## Keuringsverslag van een elektrische laagspanning- en zeer lage spanningsinstallatie

NIET CONFORM

Straatnaam: Bleekstraat  
Huisnummer: 6  
Busnummer: 906  
Postcode: 2800  
Gemeente: MECHELEN  
Land: België

Controlebezoek van een oude huishoudelijke elektrische installatie van een wooneenheid bij verkoop op vraag van de verkoper volgens (KB 08/09/2019) - AREI Boek 1- 8.4.2. en 8.2.1. en 4.2.4.3.

## Draden niet geïsoleerd

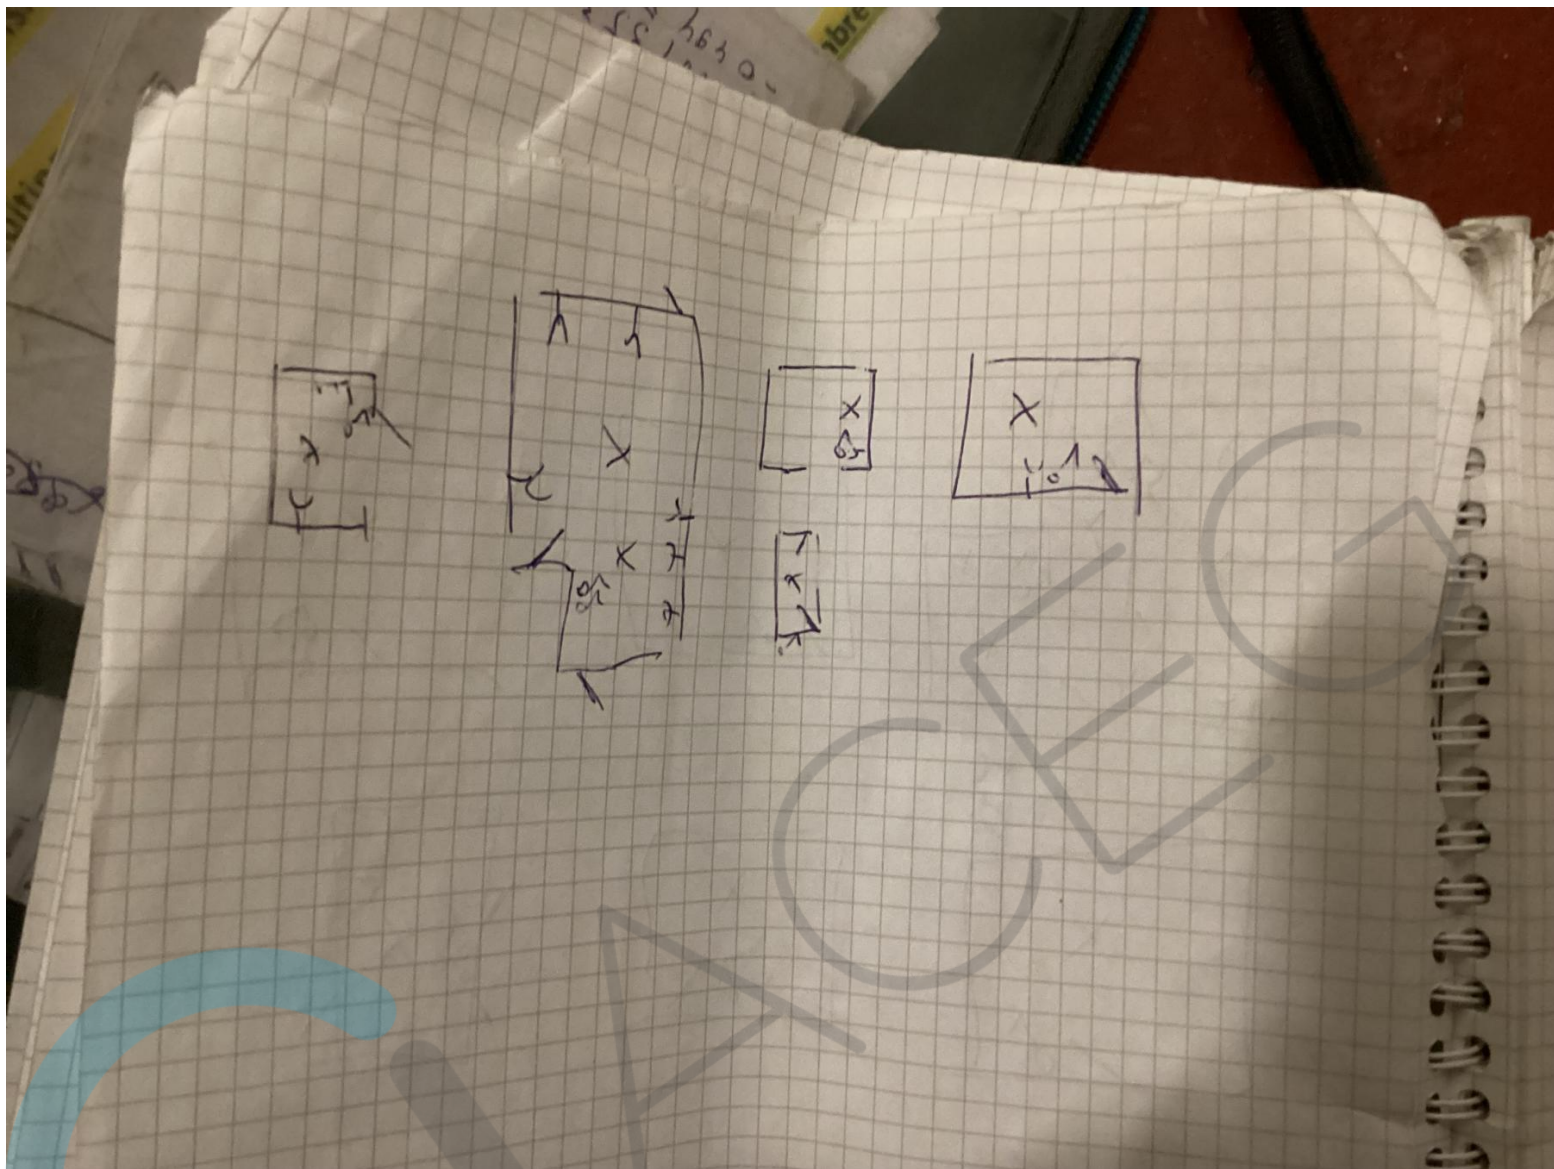
- I8.17 De niet-gebruikte leidingen verwijderen of aan de uiteinden te isoleren. (Boek 1 Onderafdeling 4.2.3.3.b)
- I9.02 Loshangende schakelaars, contactdozen en/of aftakdozen dienen degelijk bevestigd te worden. (Boek 1 Afdeling 1.4.1. & 1.4.2)
